VKPC 84416

Műszaki adatlap – 2013. február

OE kivitel fejlesztése

OE #: 1456066 / 7G9Q 8501 AA

OE kivitel fejlesztése

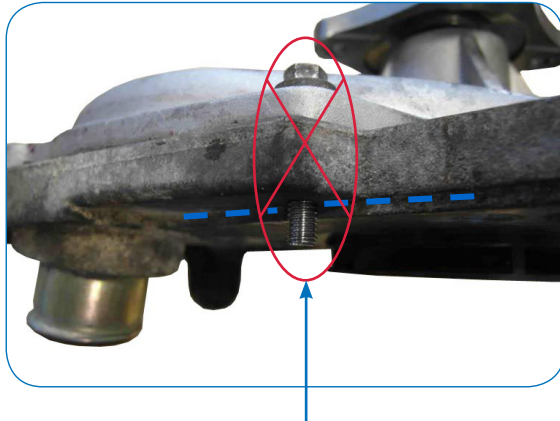
A fenti alkalmazásoknál a Ford Csoport 1998 és 2004 között többször megváltoztatta a vízpumpa kialakítását. Az első változathoz képest a fő különbség a három rögzítőfurat mélységében van. Az eredeti pompa cseréjekor (OE referencia szám 1104115), a csavarokat egyszerre kell kicserélni, a helytelen szerelés elkerülése érdekében. Az SKF VKPC 84416 vízpumpa lefedi az összes korábbi és jelenleg aktív Ford referenciákat.

OE ref.: 1104115

OE ref.: 1131878 / 1132355 / 1141483 / 1198047 / 1320446 / 1456066 (aktív referencia)

SKF ref.: VKPC 84416

A régi csavarok nem használhatók az új pumpához.

A rögzítőcsavart ki kell cserélni a régi Ford pumpa cseréjekor (OE referencia 1104115), mert a régi csavarok nem használhatók az új pumpához. Ellenkező esetben az új vízpumpát nem lehet megfelelően rögzíteni a motorblokkra. Ez a régi modell a vízpumpa házán levő alábbi jelölés alapján ismerhető fel: XS4U-8505-AA.
